**Objet : Réponse à l'avis de la Mission Régionale d'Autorité Environnementale Grand-Est sur la demande d'autorisation environnementale relative à la création d'une carrière alluvionnaire à ROSNAY-L'HOPITAL et PERTHES-LES-BRIENNE .**

Nous avons reçu en date du 24 janvier 2023 l'avis de la Mission Régionale d'Autorité Environnementale Grand-Est sur la demande d'autorisation environnementale relative à l'ouverture d'une carrière située sur les communes de ROSNAY-L'HOPITAL et de PERTHES-LES-BRIENNE (10). Veuillez trouver à suivre les réponses aux recommandations émises.

Le tableau à suivre reprend l'ensemble des résultats par polluant.

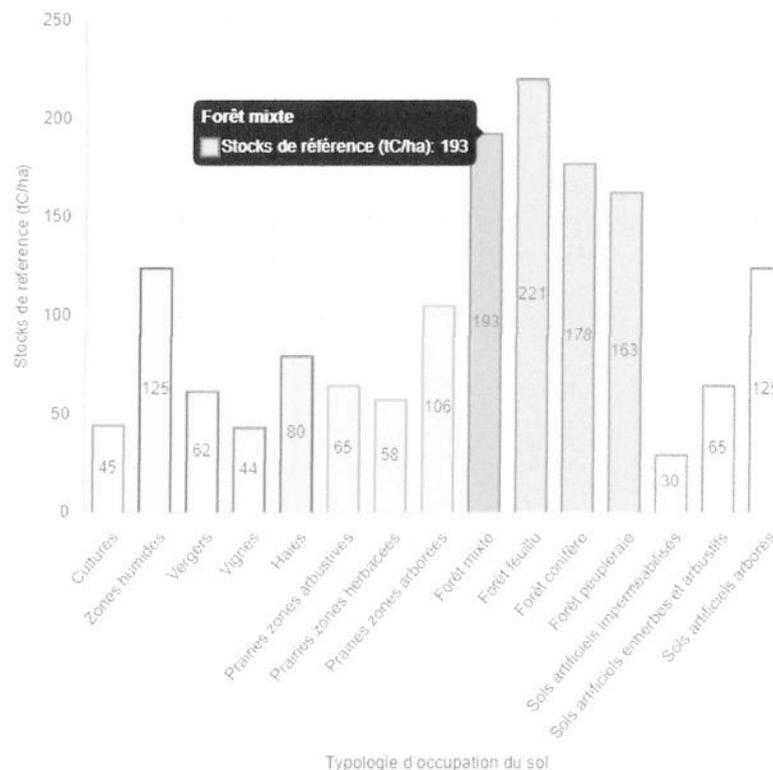
Pour continuer cette étude, il faut tenir compte de la surface d'émission diffuse de ces polluants atmosphériques considérée comme la surface d'évolution des engins équivalente à environ 7 ha sur le site. Il faut aussi prendre en compte la vitesse du vent estimée à environ 4,0 m.s<sup>-1</sup>. Ce critère sera pris comme seul critère de renouvellement de l'air au dessus du site (lame d'air considérée = 2 m d'épaisseur). Ces valeurs sont approximatives.

La concentration en polluant de l'air autour du site peut être défini comme ceci:

Ces concentrations, qui seront celles au-dessus du site, seront considérées, par application du principe de précaution, comme étant les concentrations maximales dans l'air environnant (CMA) pouvant être respirées par les riverains à proximité.

De même ces valeurs sont majorantes et pénalisantes car il n'est pas pris en compte l'effet de dispersion et de dilution dans l'air de ces émissions.
